**CCR-VIA -- COMITATO DI COORDINAMENTO REGIONALE PER LA  
VALUTAZIONE D'IMPATTO AMBIENTALE**

**Giudizio n° 3267 del 05/11/2020**

**Oggetto:** ampliamento cava località farina

**Tipo procedimento:** VERIFICA DI ASSOGGETTABILITA' AMBIENTALE ai sensi dell'art. 19 del D.Lgs. N° 152/2006 e ss.mm.ii.

Figura 5 – Sezioni di coltivazione

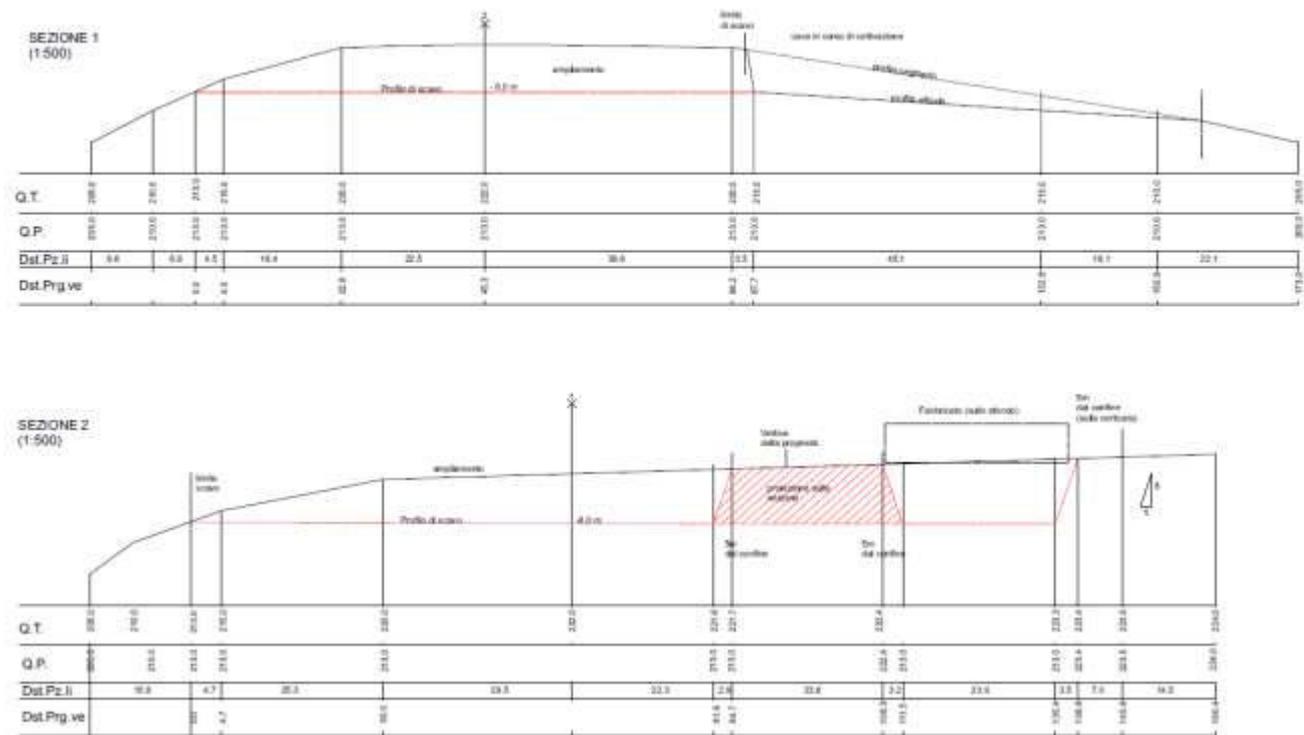
4. A fronte delle incongruenze rilevate nello SPA, è necessario chiarire la geometria del fronte temporaneo di scavo;
5. Relazionare in merito alle modalità di attuazione delle procedure di caratterizzazione ambientale delle terre e rocce da scavo in base a quanto previsto dal DPR 120/2017;

Figura 7 – Stratigrafia pozzi di sondaggio

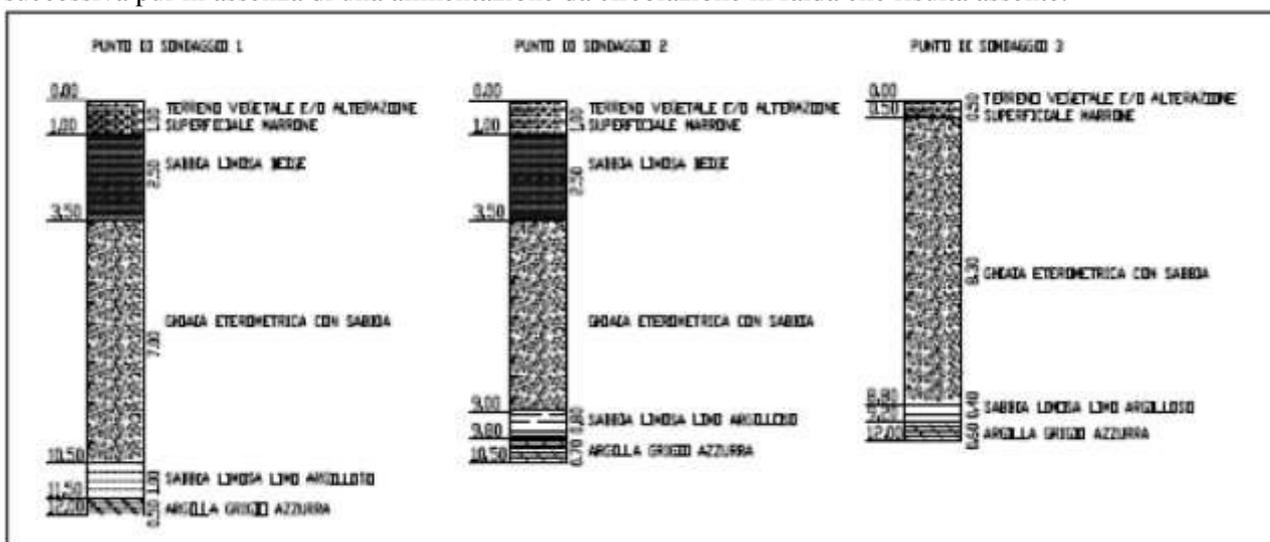
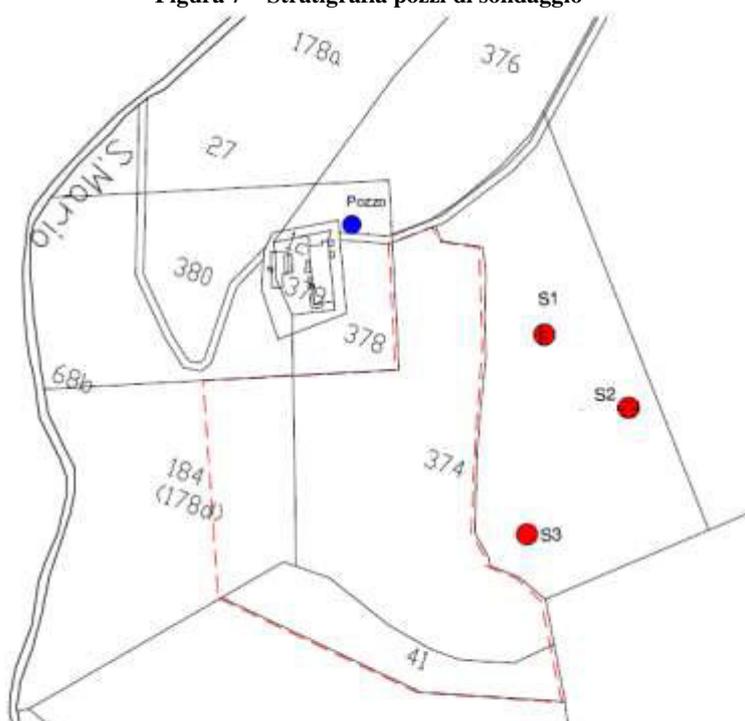
3. Si dovrà confermare l'assenza di circolazione idrica della falda (da evidenziare tramite indagine piezometrica, prospezione geoelettrica, ecc.) anche in considerazione del fatto che il profilo inferiore dell'escavazione andrà a coincidere con il passaggio alla formazione argillosa impermeabile. Qualora nel corso delle indagini fosse rinvenuta acqua, dovrà essere ricostruita la superficie piezometrica attraverso l'istallazione di un adeguato numero di piezometri e monitorare lo stato qualitativo della falda;
